监理工程师通知单

工程名称：新沂市 35 万千瓦（一期 25 万千瓦）户用分布式光伏项目
编号：ZHJL-XY-TZD-AZ-031

内 容：关于监理方验收检查问题整改通知

问题 1,

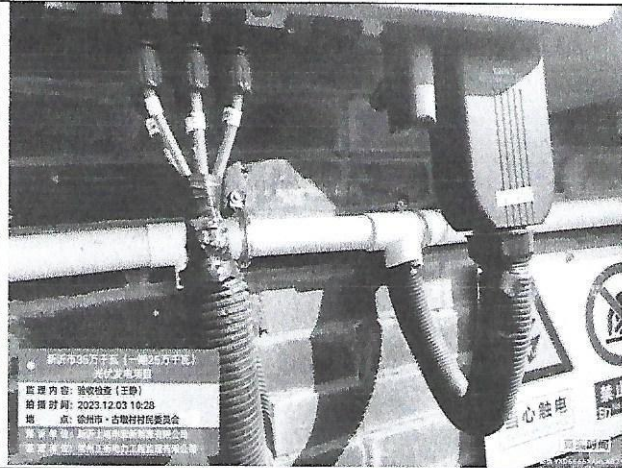
- 1、逆变器处防火封堵未做好
- 2、逆变器下端软管未开孔
- 3、屋面防水开裂
- 4、螺栓螺母支架生锈
- 5、接地穿刺片未安装
- 6、所有扁铁焊接处未除锈
- 7、组件之间未打密封胶
